Samenvatting inspectie

Middenterrein

Situatieschets

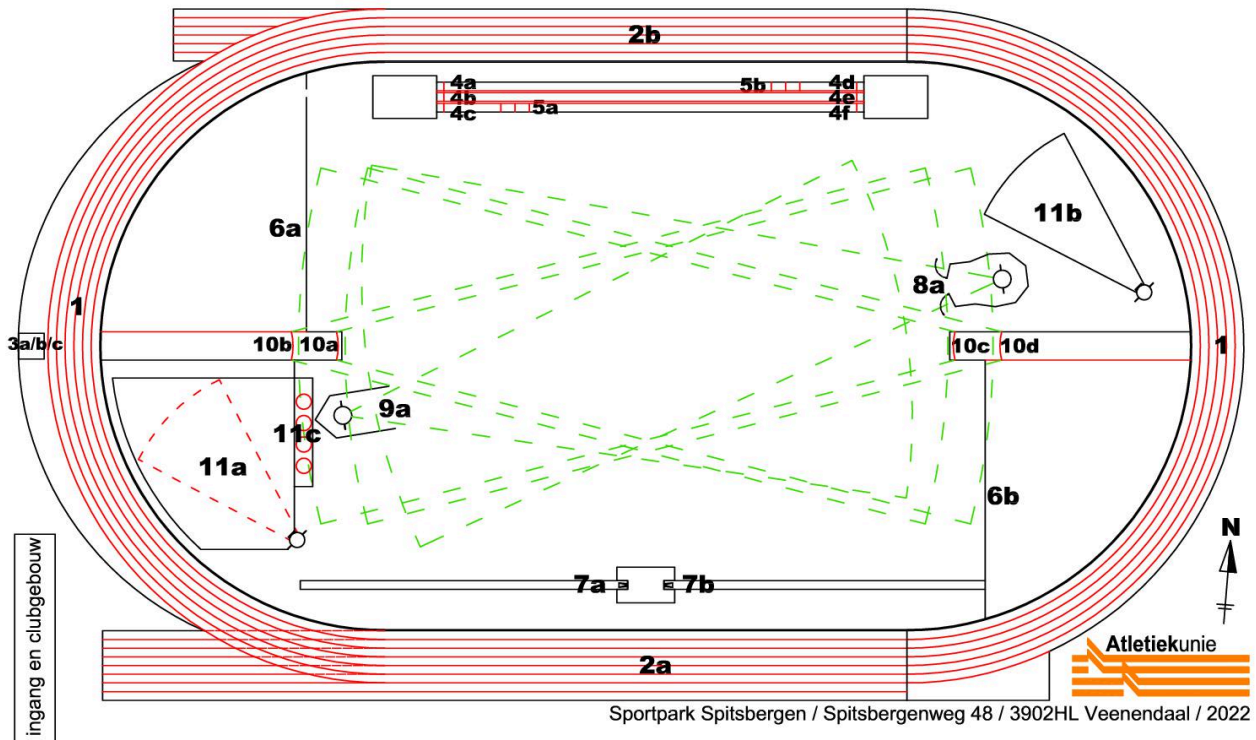
1. Voorziening 7a voor polsstokhoogspringen was tijdens de inspectie niet veilig en niet wedstrijdgeschikt, maar kan veilig en wedstrijdgeschikt gemaakt worden door het correct plaatsen van de op de accommodatie aanwezige landingsmat volgens Wedstrijdreglement TR28.12 en van de staanders volgens Wedstrijdreglement TR28.1 en TR28.8 t/m 10. De veiligheid en de wedstrijdgeschiktheid zijn dan ter beoordeling van de wedstrijdleider.
2. Bij de voorzieningen 5a en 5b voor hinkstapspringen is geen 13-meterbalk aanwezig.
